## Servicegebäude

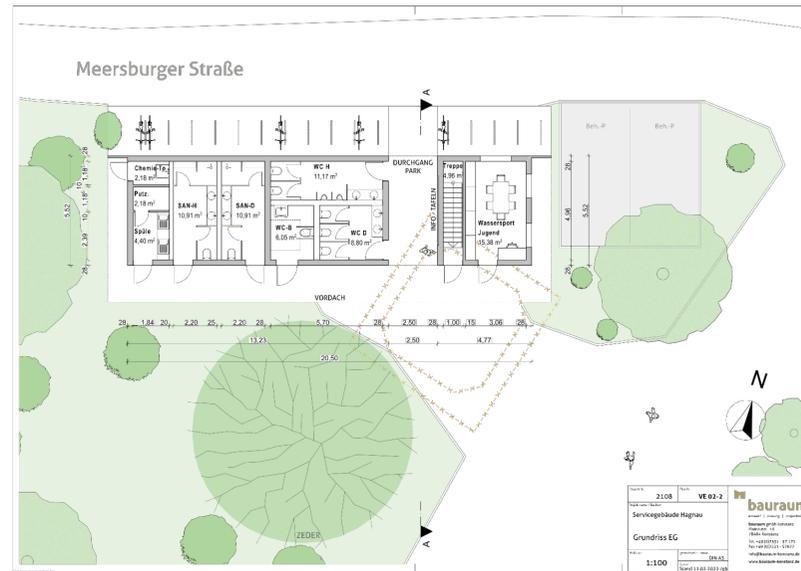
Gebäude so niedrig wie möglich halten

Wie steht es um die Positionierung des Chemieklos? Aktuell nicht optimal -> weitmöglichst entfernen

Entfernung des Chemieklos ist vertretbar für die SeglerInnen

Keller eventuell sogar größer als das Gebäude? Hafenmeisterhäuser realisieren

Gestaltung: Ist es möglich, einen Ausblick beim Klogang zu ermöglichen?

Benötigt es einen eigenen Raum für die Wassersport-Jugend? Eventuell kann dieser mit dem Hafenmeister geteilt werden?

Wie wird es mit dem Licht geregelt? Fenster, Dacheinlass?

Wie werden die Räume belüftet?

Wie wird das Vordach gestaltet?

Dach ringsherum überstehen lassen um den Gästen einen Unterstehplatz zu ermöglichen

PV auf dem Dach? Elektroladesäulen? Warmwasserkollektoren?

Mindestens 2 Duschen pro Geschlecht

Wenig Sanitärausstattung (Nur 1 Dusche)

Wickelmöglichkeiten?

Kinder-WC?

Eventuell ein Urinal

Gebäude in beide Richtungen leicht vergrößern, um im Innenraum mehr Sanitärangebote zu realisieren

Ausschnitt Einbindung und Lage Servicegebäude

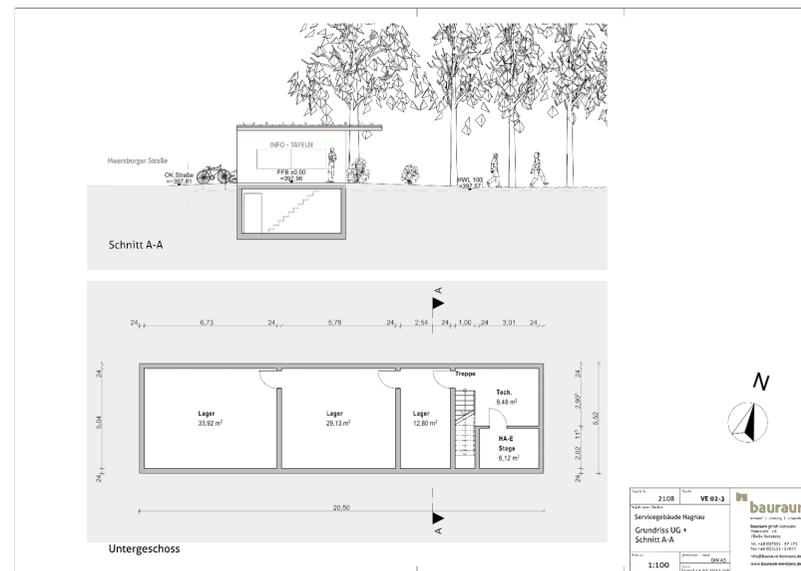
Durchgang zwischen dem Gebäude -> Verbindung zwischen Meersburgerstraße und Platz

Optimierung des vorhandenen Platzes

Platzsparend

Unterkellerung

Aufteilung des Gebäudes

Ansatz der offenen Gestaltung -> kein kompakter Körper

3 Toiletten beim Damen-WC

Dachbegrünung
